GOBIERNO DEL ESTADO DE BAJA CALIFORNIA
COMITÉ DE ADQUISICIONES, ARRENDAMIENTOS Y SERVICIOS DEL
PODER EJECUTIVO DEL GOBIERNO DEL ESTADO DE BAJA CALIFORNIA

No. 32065001-034-13

**"SUMINISTRO E INSTALACIÓN DE EQUIPAMIENTO TECNOLÓGICO
PARA LA SECRETARÍA DE SEGURIDAD PÚBLICA DEL ESTADO DE BAJA CALIFORNIA"**

Acta de Segunda Junta de Aclaraciones celebrada por el Comité de Adquisiciones, Arrendamientos y Servicios del Poder Ejecutivo del Gobierno del Estado de Baja California, en lo sucesivo el "Comité de Adquisiciones", referente a la Licitación Pública Regional **No.32065001-034-13**, correspondiente al "Suministro e Instalación de Equipamiento Tecnológico para la Secretaría de Seguridad Pública del Estado de Baja California".

Nota Aclaratoria No. 10

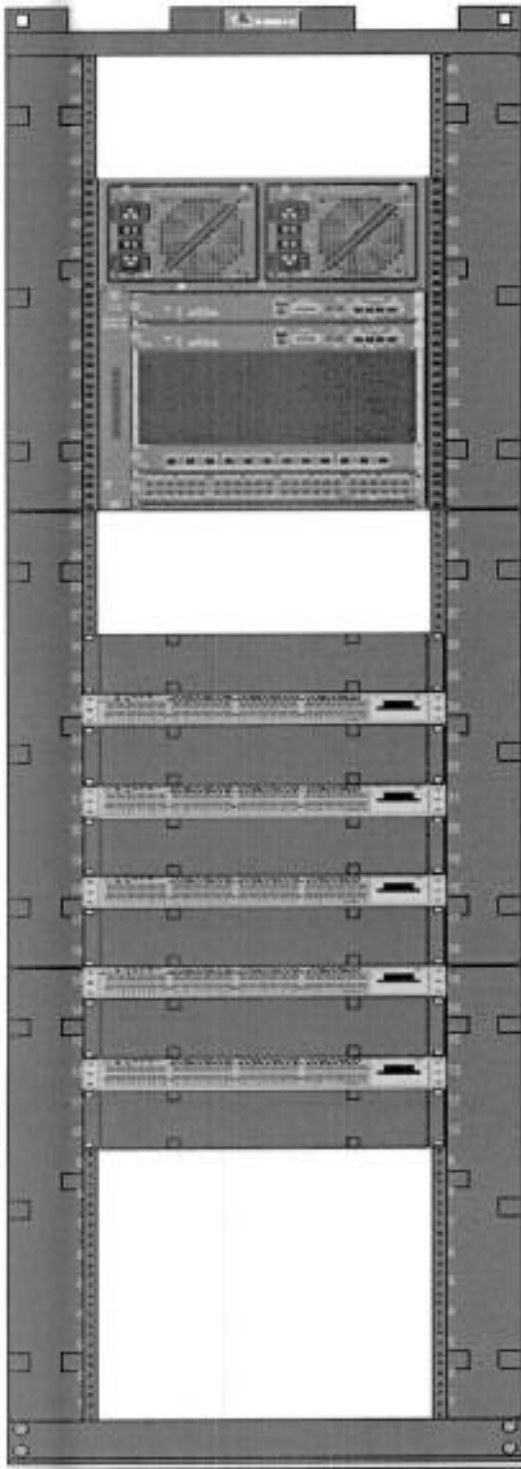
Instalación del equipo paquete 1, de acuerdo al siguiente diagrama:

Nota Aclaratoria No. 11

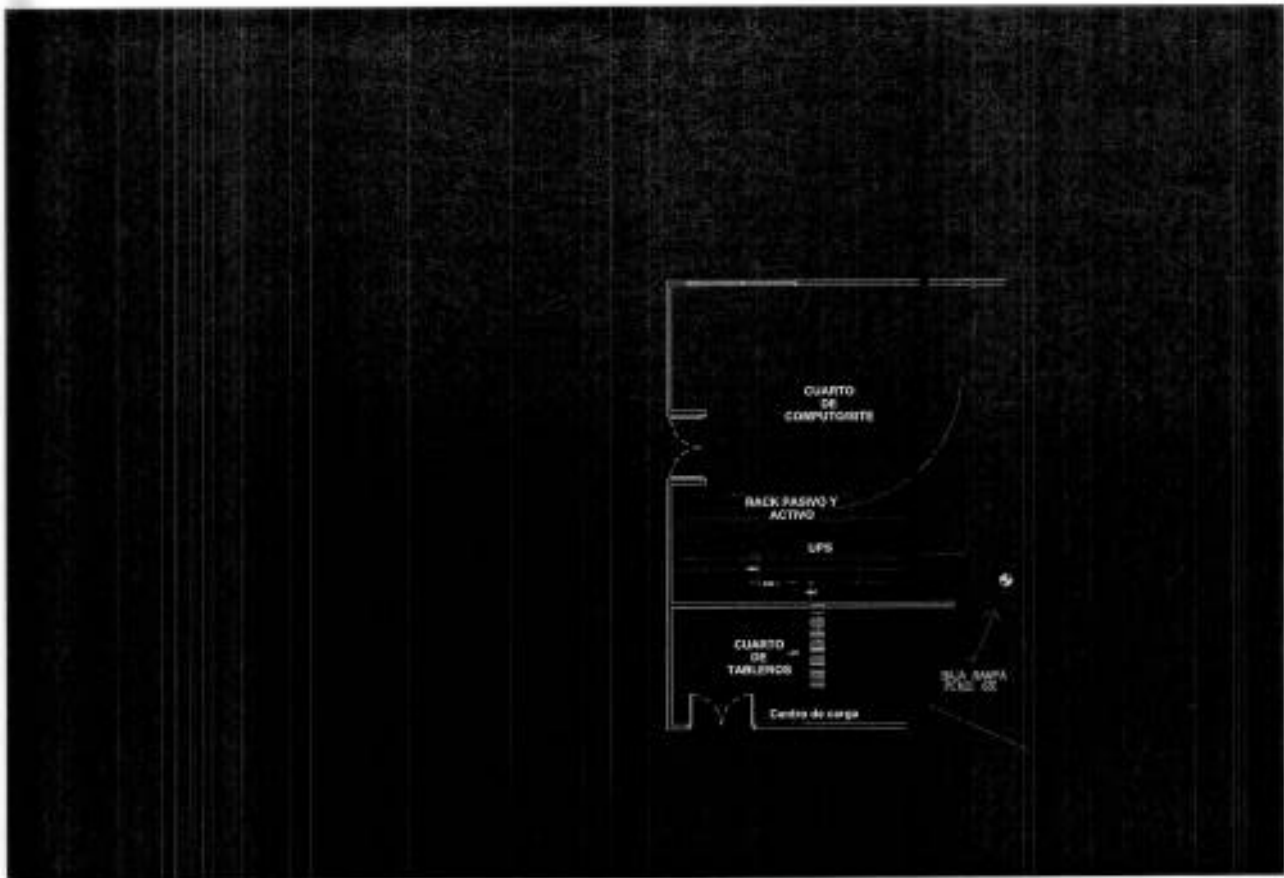
Instalación del equipo del paquete 4, de acuerdo al siguiente diagrama:
